Correas acanaladas modificadas

Vista ampliada de los diferentes perfiles

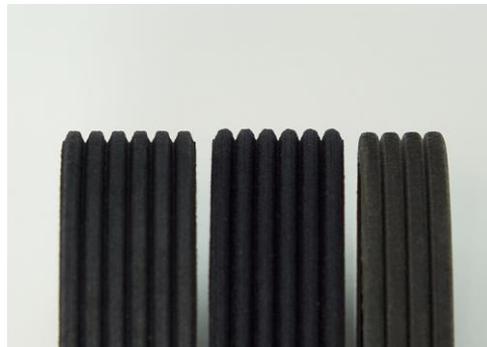
Las correas acanaladas suministradas presentan diferencias ópticas y táctiles con respecto a las correas acanaladas utilizadas convencionalmente. Esto se manifiesta por una estructura diferente de la superficie de rodadura.

Se trata de modificaciones que han sido adoptadas de los primeros equipos o que se han realizado por cuestiones de producción. El objetivo es lograr una reducción óptima del ruido y/o mejorar aún más la vida útil.

Las correas modificadas se pueden utilizar sin restricciones para las aplicaciones del vehículo asignadas en el catálogo.

A pesar de las diferencias ópticas, la nueva versión no presenta desventajas en cuanto a

rendimiento.
